VERIFICA DI OTTEMPERANZA DEL PROGETTO DEFINITIVO E OSSERVAZIONI SULLA VIA, RELATIVE AL PROGETTO DELLA LINEA AV/AC VERONA-PADOVA, SUBTRATTA VERONA-VICENZA, 1° LOTTO FUNZIONALE VERONA-BIVIO VICENZA.

LINEA AV/AC Verona – Padova.

1° Lotto Funzionale Verona – Bivio Vicenza.

**Verifica di Ottemperanza del Progetto Definitivo e Procedura di VIA
Statale (Prog. n. II/2016)**

Cava AC.2 - schede delle cave e depositi (Scheda 8) IN0D02DI2SHCA0001201B.pdf

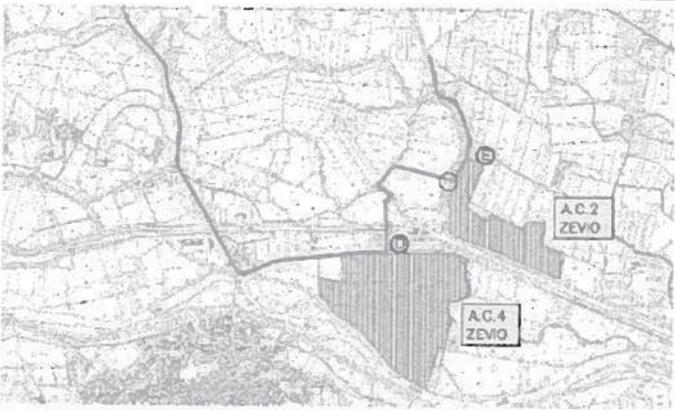
Gli itinerari individuati per il traffico uscente dalle cave di Zevio sono illustrati nell'elaborato IN0D00DI2SHCA0001002C (ITINERARI E PERCORSI PER IL TRASPORTO DEI MATERIALI – SCHEDE) e sono costituiti dalla S.P. n. 20 (5a-D) e dalla viabilità comunale rappresentate da via Maccagnina e via Boscaglia (D-E, E-6). Poiché la cava è a servizio di tutta la tratta è ipotizzabile che la maggior parte dei materiali segua l'itinerario lungo la S.P. n.20 per poi distribuirsi lungo la S.P. n. 38 detta "Porcilana".

Estratto dell'inquadramento viabilistico della Cantierizzazione IN0D00DI2P4CA0001102A.pdf

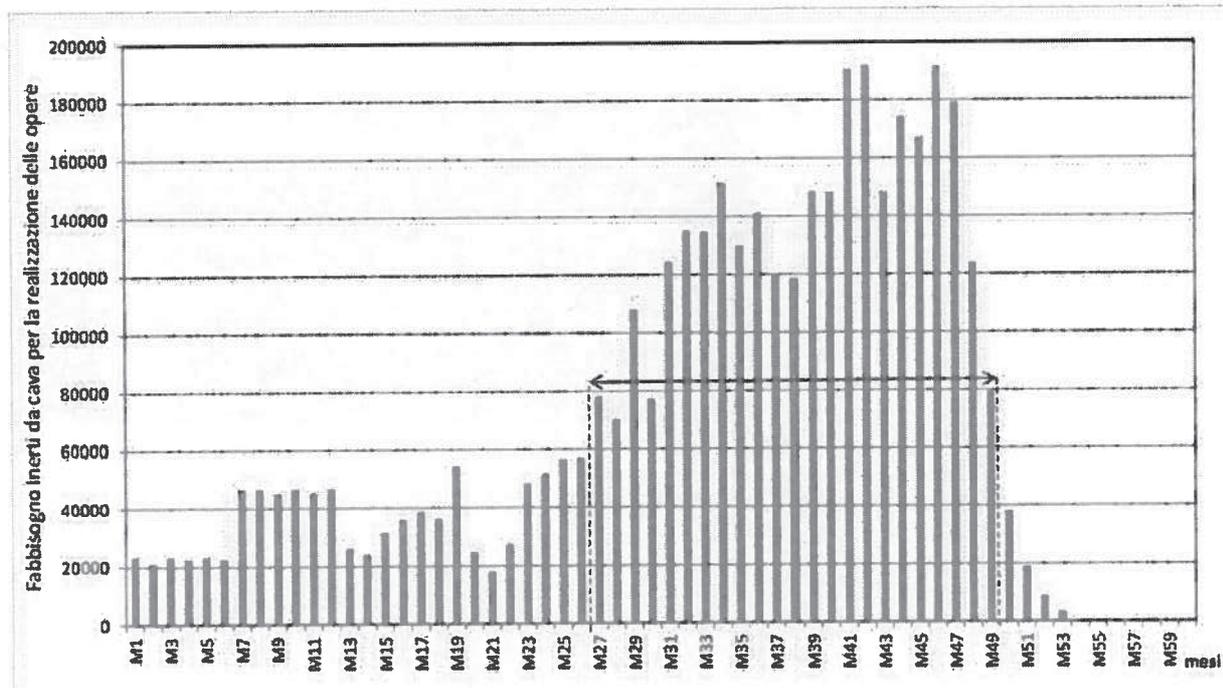
Entrambi i percorsi andranno comunque ad incidere sull'intersezione sulla S.P. n.38, con un forte impatto sulla viabilità comunale ed intercomunale, già oggi in sofferenza per intasamenti e code soprattutto nelle

L'intersezione a rotatoria tra la S.P. n° 38 e via Catena (evidenziata con cerchio rosso tratteggiato) diverrà uno snodo critico per tutta la viabilità ed una eventuale criticità si potrebbe ripercuotere pesantemente sul traffico provinciale e sugli spostamenti intercomunali. La presenza inoltre di numerosi accessi diretti dei cantieri sulla S.P. n. 38 diminuirà sensibilmente il livello di sicurezza della S.P. n.38.

Si chiede di **adeguare le sezioni stradali e le caratteristiche plano-altimetriche degli attraversamenti stradali alla nuova linea AC/AV** secondo quanto già indicato nelle osservazioni al progetto definitivo (allegate) prevedendo i necessari percorsi ciclo-pedonali e ippovie.

Andamento del fabbisogni di inerti durante il cantiere.

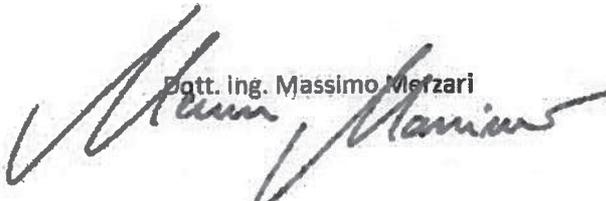
Applicando questa distribuzione alle due cave di Zevio si evince che in questo periodo di utilizzo il fabbisogno mensile in uscita sarebbe pari a $(4.413.398 \text{ m}^3 \times 67\% / 15 \text{ mesi}) 197.132 \text{ m}^3/\text{mese}$. La relazione IN0D01DI2RGCA0001001D.pdf indica che vi sarà limitazione dell'attività di cantiere al solo periodo diurno e quindi l'attività di trasporto sarà concentrata in un periodo medio giornaliero di circa 10 ore.

Escludendo il trasporto di materiale nei giorni festivi, concentrando il trasporto nelle 10 ore lavorative del periodo diurno ed ipotizzando mediamente un carico di circa 15 m^3 , si otterrebbe un traffico indotto pari a circa 61 mezzi uscenti e 61 mezzi entranti ogni ora. A questi mezzi si dovranno aggiungere quelli per il ripristino ambientale della cava di Sabbionara concentrati probabilmente anch'essi in questo periodo e tutti gli altri mezzi di supporto al cantiere.
